Добавление 86: Правила № 87

Пересмотр 3 – Поправка 1

Дополнение 17 к первоначальному варианту Правил – Дата вступления в силу:
3 ноября 2013 года

Единообразные предписания, касающиеся официального утверждения дневных ходовых огней механических транспортных средств

Рис. 1а

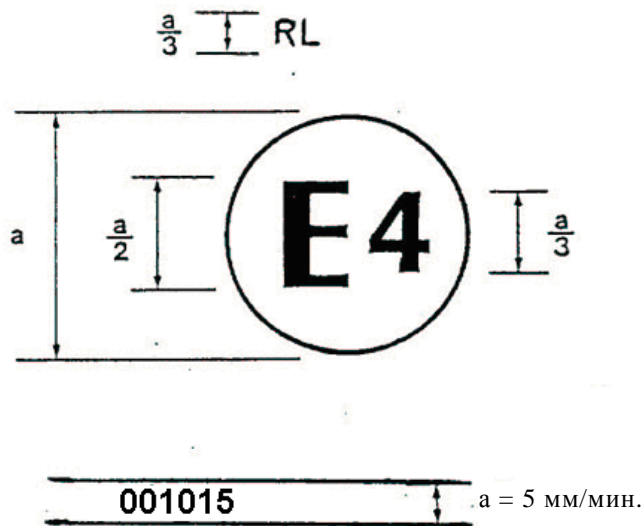
Включить новый пример схемы знака официального утверждения следующего содержания (поправка выделена КРАСНЫМ цветом):

Огонь, на котором проставлен приведенный выше знак официального утверждения, официально утвержден в Нидерландах (E4) под номером 001015 в качестве составной части системы взаимозависимых огней, образующей дневной ходовой огонь. Номер официального утверждения указывает, что официальное ут-

верждение было предоставлено в соответствии с требованиями настоящих Правил в их первоначальном (без поправок) варианте".
